- Zadeva:** OBČINSKI PODROBNI PROSTORSKI NAČRT REVOZ (OPPN Revoz)
- Namen:** 2. obravnava prostorskega akta (uskklajen predlog)
- Pravna podlaga:** Zakon o prostorskem načrtovanju (Uradni list RS, št. 33/07, 70/08 – ZVO-1B, 108/09, 80/10 – ZUPUDPP, 43/11 – ZKZ-C, 57/12, 57/12 – ZUPUDPP-A, 109/12, 76/14 – odl. US in 14/15 – ZUUJFO)  
Statut Mestne občine Novo mesto (Dolenjski uradni list št. 33/16)

**ZADEVA: OBČINSKI PODROBNI PROSTORSKI NAČRT REVOZ (OPPN REVOZ)**  
**PREDMET: OBRAZLOŽITEV USKLAJENEGA PREDLOGA PROSTORSKEGA AKTA**  
**(2. OBRAVNAVA)**

### **o Občinskem podrobnem prostorskem načrtu Revoz**

Varianta 1

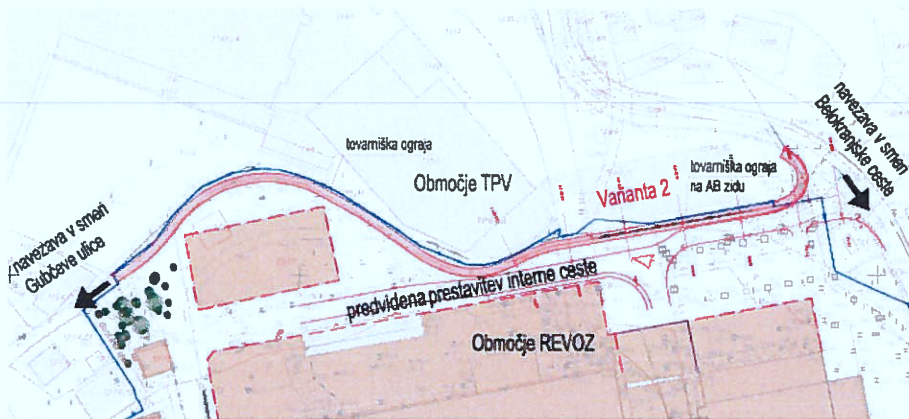
**VARIANTA 2:** na območju od profila PV 1 - 9 pa do navezave na obstoječo pot pri Hoferju poteka delno na območju tovarne TPV in delno na območja tovarne Revoz. Zaradi višinskih razlik je na območju tovarne TPV potrebno zgraditi nov podporni zid (od novega zidu do obstoječega objekta ostane cca 2,6 m manipulacijske površine), na območju tovarne Revoz med profili PV 2 – 12 in PV 2 – 14 pa je potrebna prestavitev obstoječe interne ceste za 1,3 m. Vpliva na obstoječe parkirišče ni. Ocenjena vrednost investicije za ureditev po Varianti 2 znaša 90.000,00 €.

Varianta 3

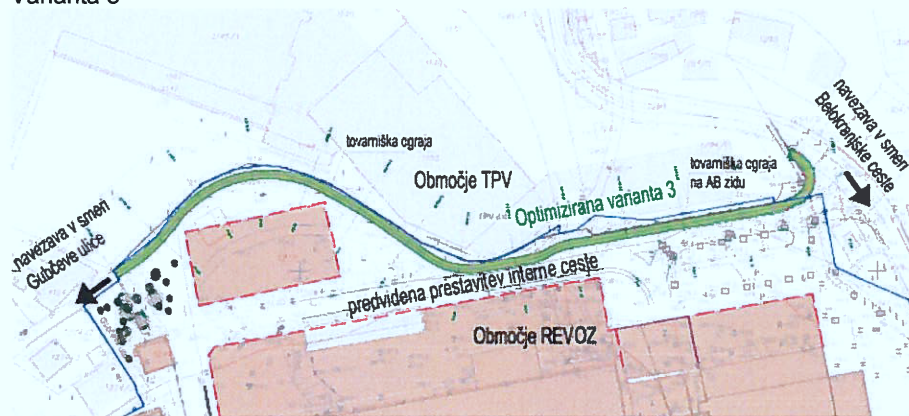
**VARIANTA 3:** na območju od profila PV 1 - 9 pa do navezave na obstoječo pot poteka trasa pešpoti v celoti znotraj območja tovarne Revoz. Zaradi poteka pešpoti znotraj območja Revoza je na območju med profili PV 3 – 12 in PV 3 – 14 potrebna prestavitev obstoječe interne ceste za 2,9 m. V primeru izgradnje pešpoti po varianti 3 se parkirišče zmanjša za 1 parkirno mesto. Ocenjena vrednost investicije za ureditev po Varianti 3 znaša 80.000,00 €.
